Oggetto: [ID_VIP: 5407] Istanza per il rilascio del provvedimento VIA nell'ambito del provvedimento unico ambientale ai sensi dell'art. 27 del D.Lgs. 152/2006 e ss.mm.ii., relativo al progetto per la realizzazione di un impianto eolico composto da 7 aerogeneratori da 4,3 MW per una potenza di 30,1 MW, sito nel Comune di Valva (SA) e le relative opere di connessione nel Comune di Calabritto (AV) – **Trasmissione controdeduzioni ai pareri ed osservazioni pervenuti**

Istanza per il rilascio del provvedimento VIA nell'ambito del provvedimento unico ambientale ai sensi dell'art. 27 del D.Lgs. 152/2006 e ss.mm.ii., relativo al progetto per la realizzazione di un impianto eolico composto da 7 aerogeneratori da 4,3 MW per una potenza di 30,1 MW, sito nel Comune di Valva (SA) e le relative opere di connessione nel Comune di Calabritto (AV)

Controdeduzioni ai pareri ed osservazioni pervenuti

LIMITE COMUNALE

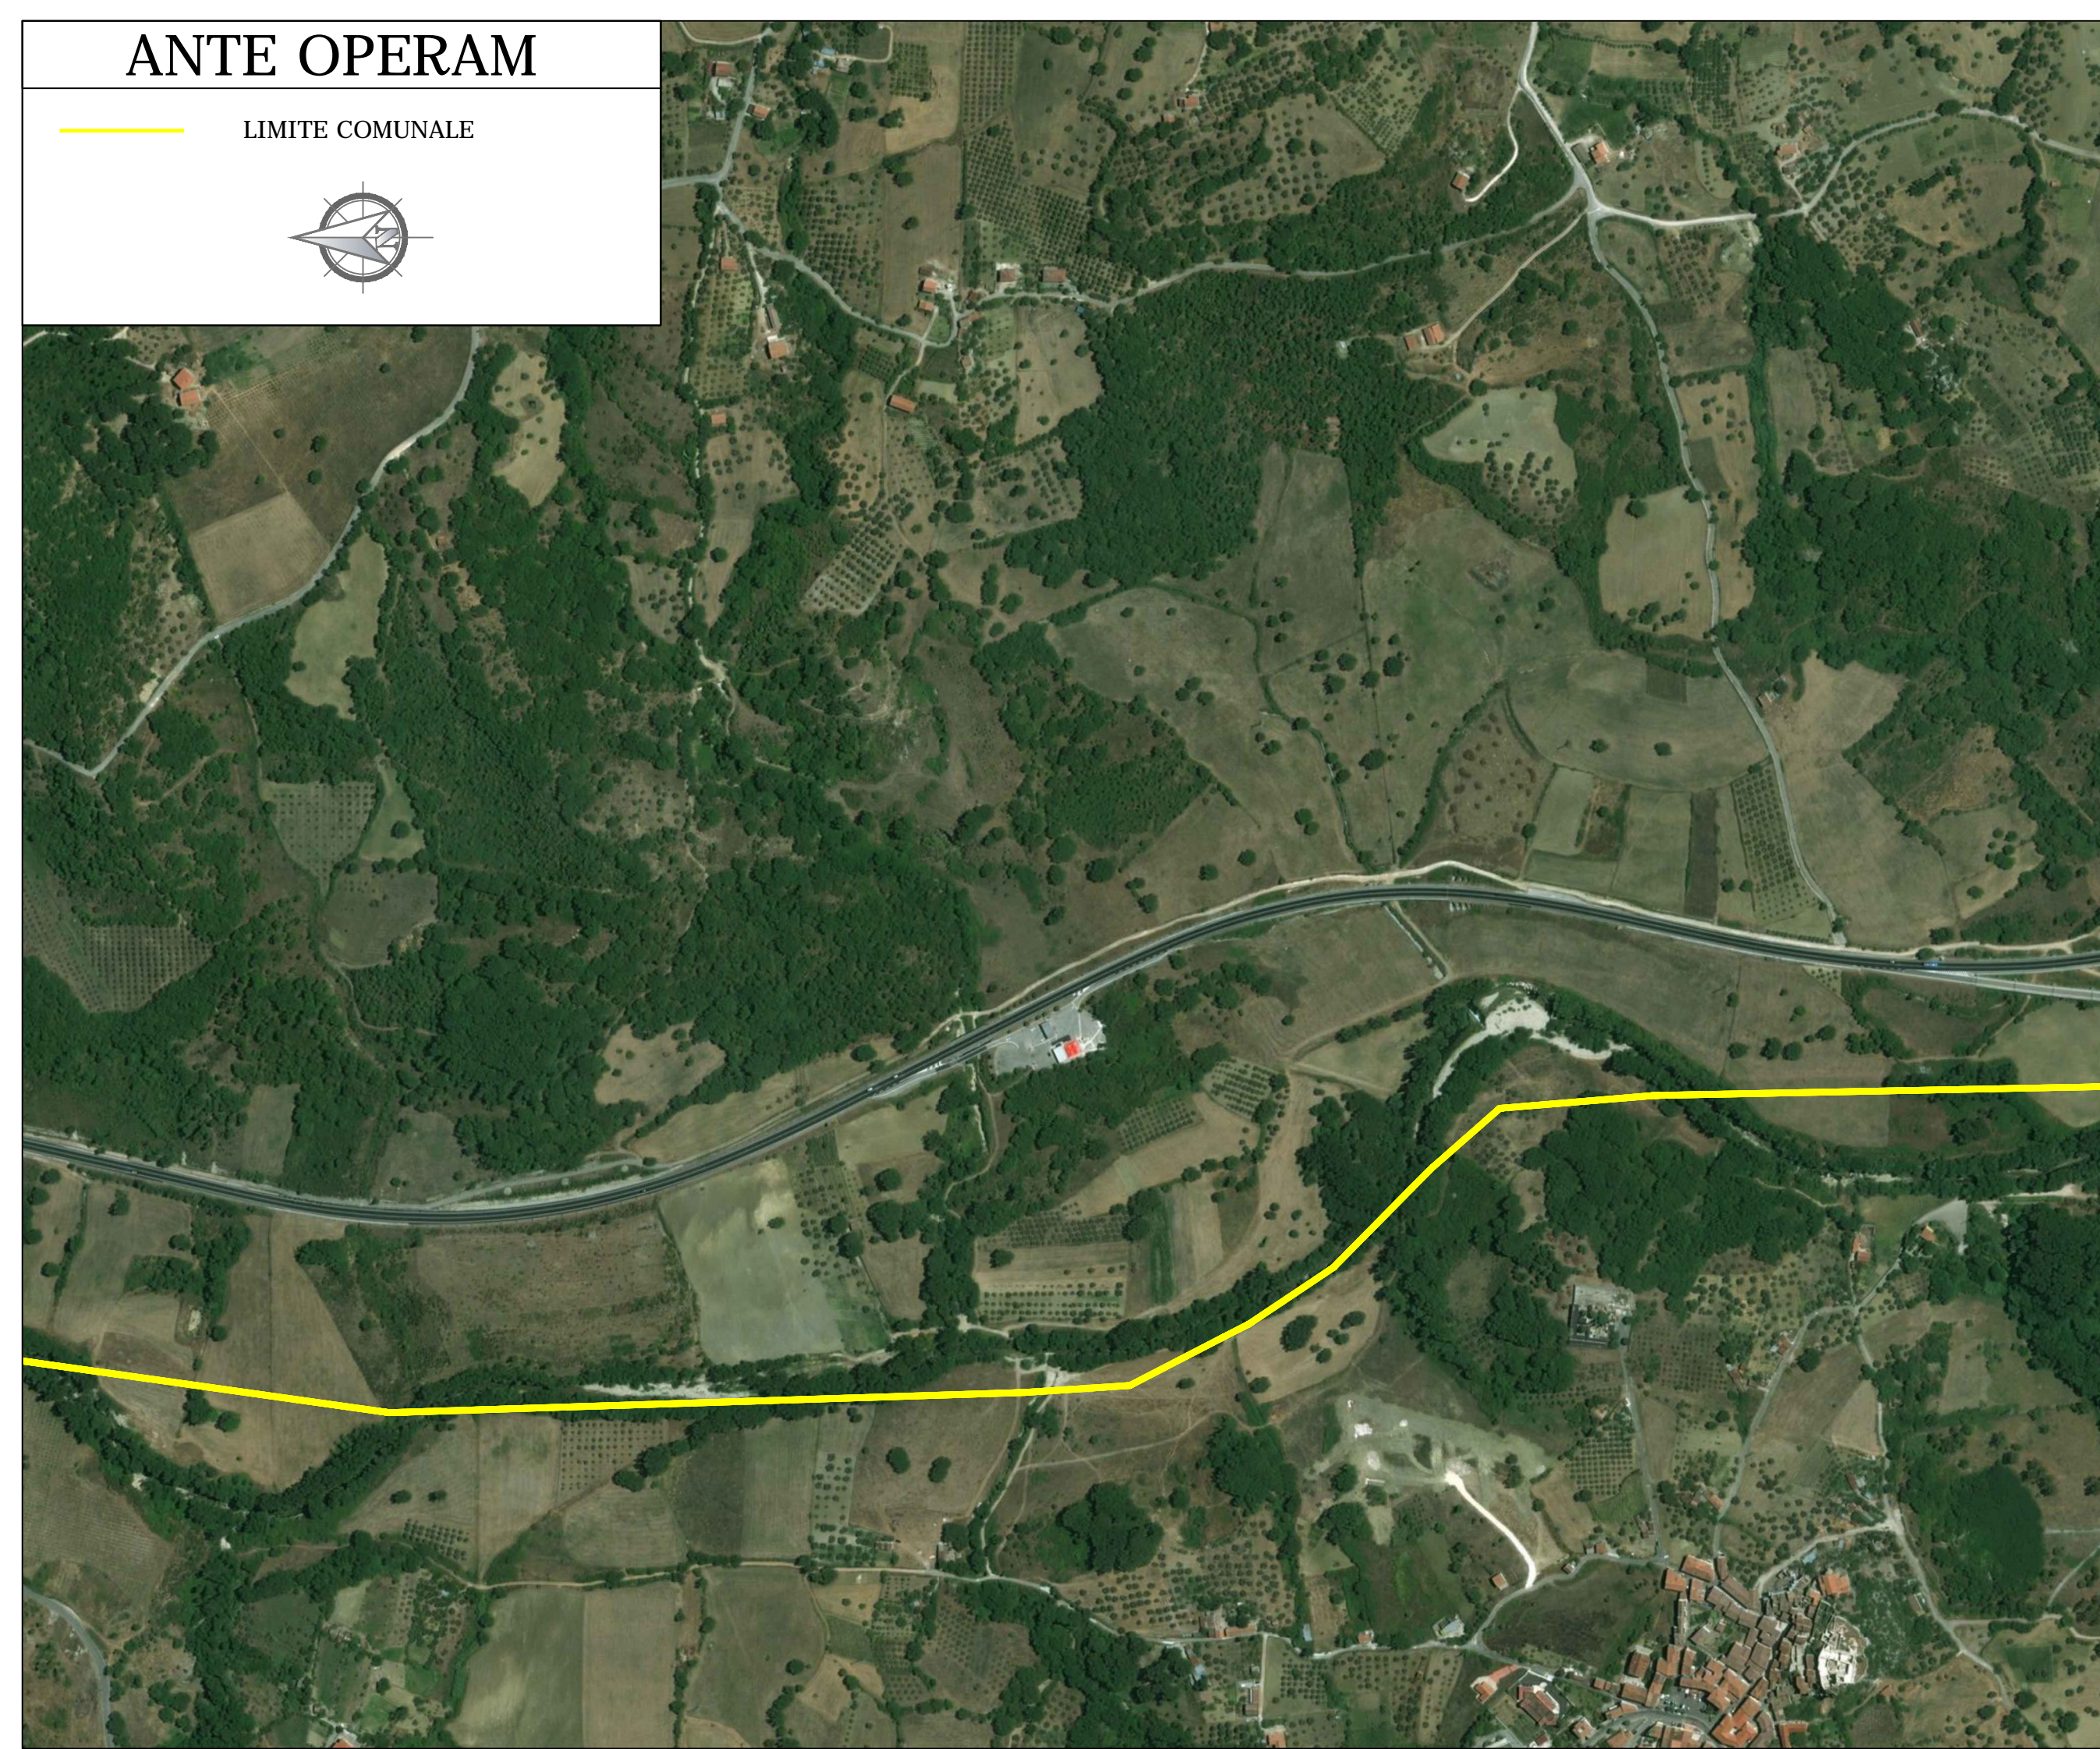
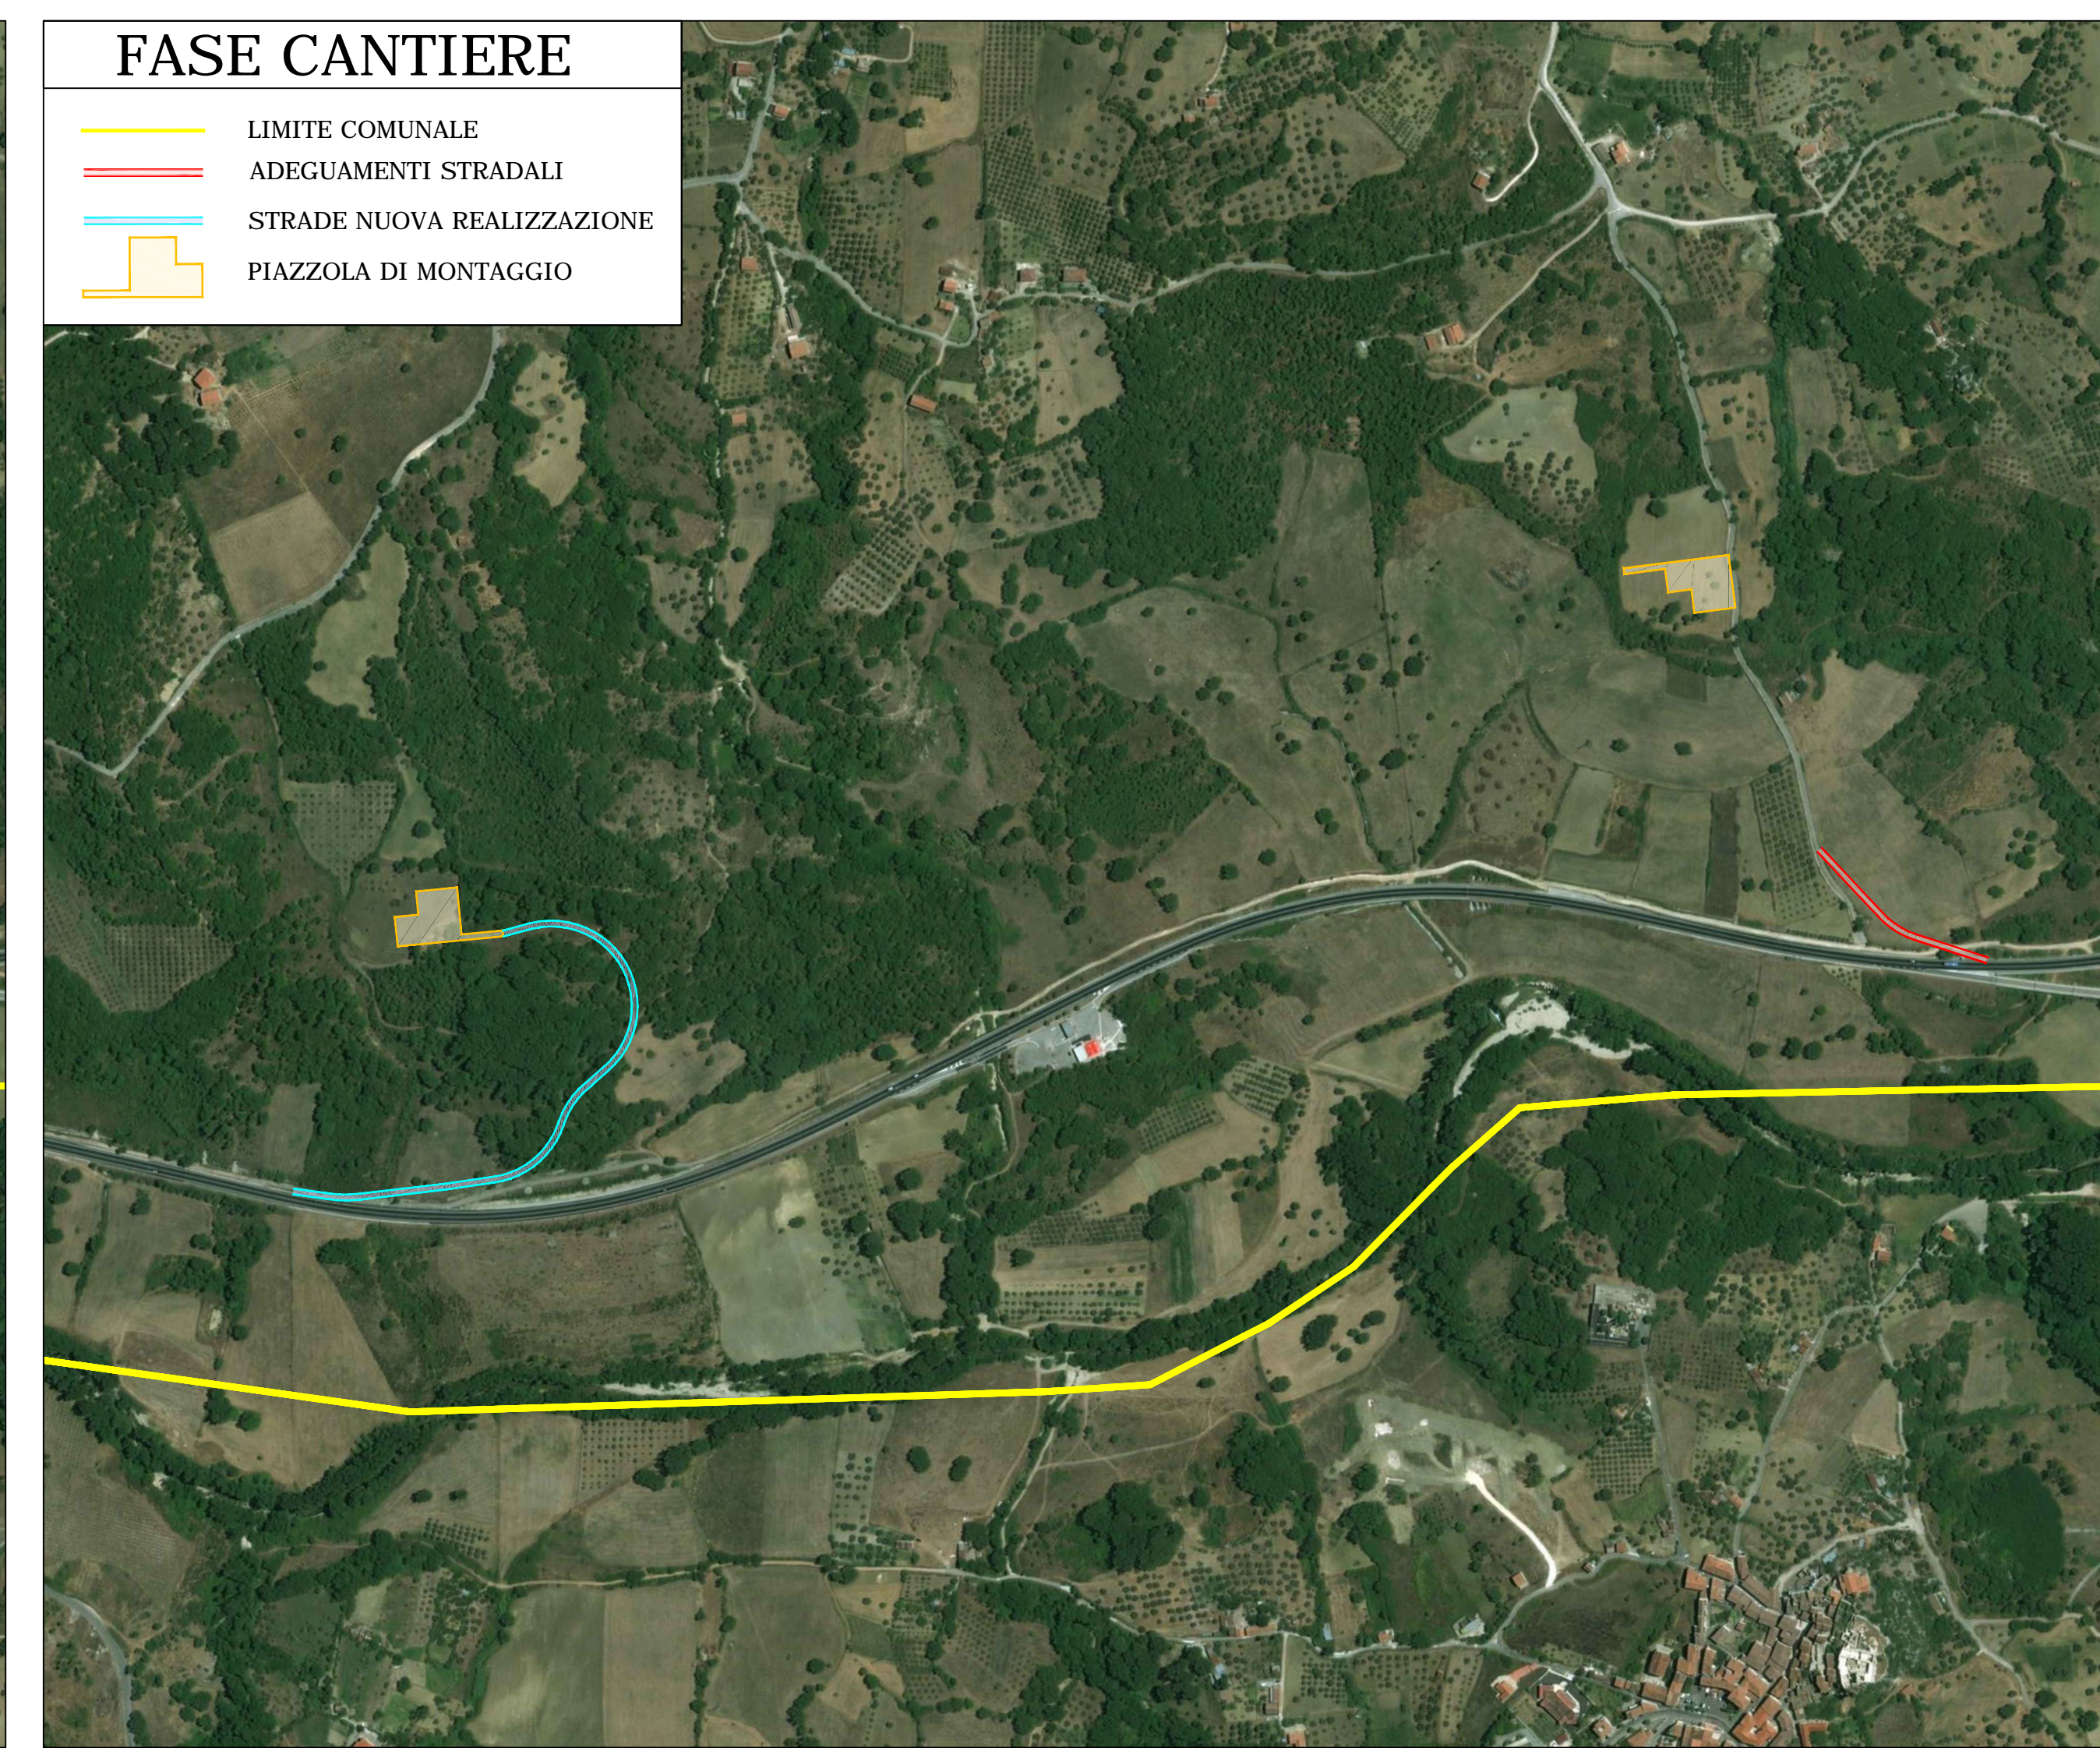
Proprio per valutare compiutamente gli impatti del progetto rispetto a tale rilevante tematica, in termini sia quantitativi che qualitativi, è necessario fornire la rappresentazione del progetto, come definito dall'art. 12

co. 3 del Dlgs 387/2003, su foto aerea il più recente possibile, e comunque riportante la data, **in scala idonea** ad apprezzare con immediatezza le modifiche territoriali temporanee e permanenti determinate dalla sua realizzazione. In tal senso sarà necessario suddividere l'area del progetto come sopra definito, e comprendente anche tutte le aree interessate dal cantiere, in tanti quadranti, per ognuno dei quali si dovrà predisporre: 1) la foto aerea del quadrante alla data dell'immagine; 2) la foto aerea del quadrante alla data dell'immagine riportante la rappresentazione grafica della massima espansione del cantiere; 3) la foto aerea del quadrante alla data dell'immagine riportante la rappresentazione grafica del progetto realizzato. Ovviamente tali rappresentazioni dovranno essere fornite di idonea legenda riportante la descrizione sintetica e le caratteristiche dimensionali di quanto rappresentato nonché riportare il perimetro della Riserva e il perimetro dei siti Natura 2000.

Sempre in ordine al consumo di suolo (in questo caso agricolo), si precisa che esso deve essere ponderato secondo i noti principi di ragionevolezza e proporzionalità ed il principio generale del *“razionale sfruttamento del suolo”* (art. 44, comma 1 Cost). In tale ottica va perseguita la massima diffusione degli impianti da FER – voluta dal legislatore del 2003 (cfr. art. 12 D.Lgs 387/2003) - alla condizione che ne sia garantita l'alta efficienza energetica, affinché sia evitata l'inutile (o non efficace) sottrazione di territorio alla sua naturale vocazione in assenza di un obiettivo e adeguato incremento di produzione da FER. Tutti i richiamati principi, disposizioni e finalità sono ampiamente rispettati dal progetto in esame. In esito a quanto richiesto dalla Regione Campania nella nota prot. n. 56196 del 02/02/2021, si allega alla presente relazione planimetria con riquadri in scala 1:5000 che riporta graficamente ortofoto ante intervento, ortofoto in fase di costruzione ed ortofoto in fase di esercizio (elaborato EO-AL-PD-SIA-16 – Planimetria su ortofoto delle opere in fase pre e post operam).

WTG 01

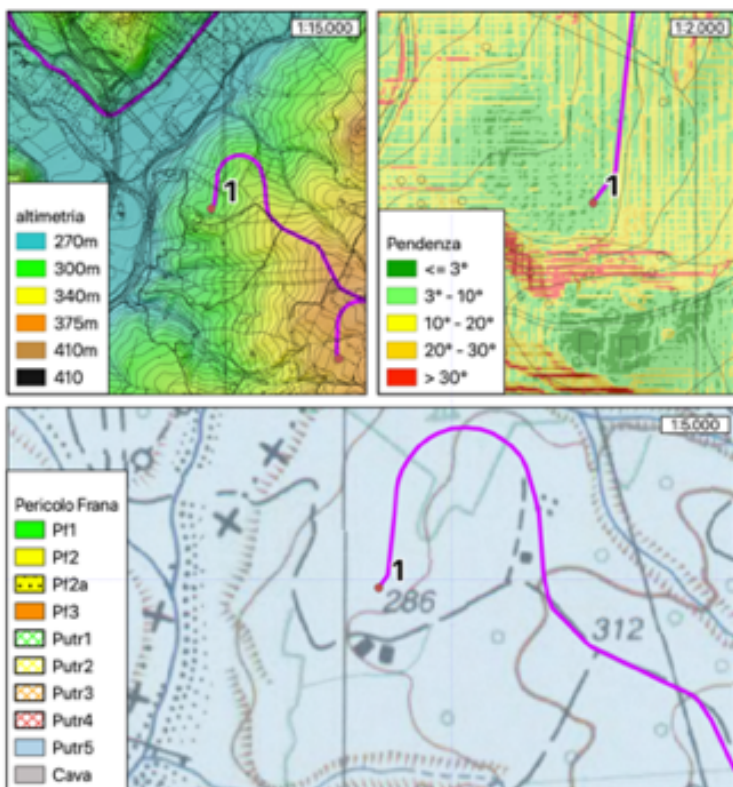
- la zona in cui insistono gli aerogeneratori WTG1 e WTG2 viene cartografata "da approfondire";
- la zona in cui insistono gli aerogeneratori WTG3 viene cartografata "a pericolosità potenziale a media propensione all'innesco-transito invasione di fenomenologie franose frequenti per queste zone". Il proponente aggiunge anche che "la via di accesso alla piazzola di installazione è in pessime condizioni generali a denotare comunque delle frane superficiali a creare instabilità che non andrebbero a compromettere la stabilità generale dell'opera impostata con fondazioni profonde a circa 30 m dal piano campagna".

La zona di installazione della pala eolica n°1 presenta un'altimetria di 268m s.l.m. e una morfologia subpianeggiante con valori di pendenza inferiori ai 3° dove non si evince nessuna particolare criticità da frana.
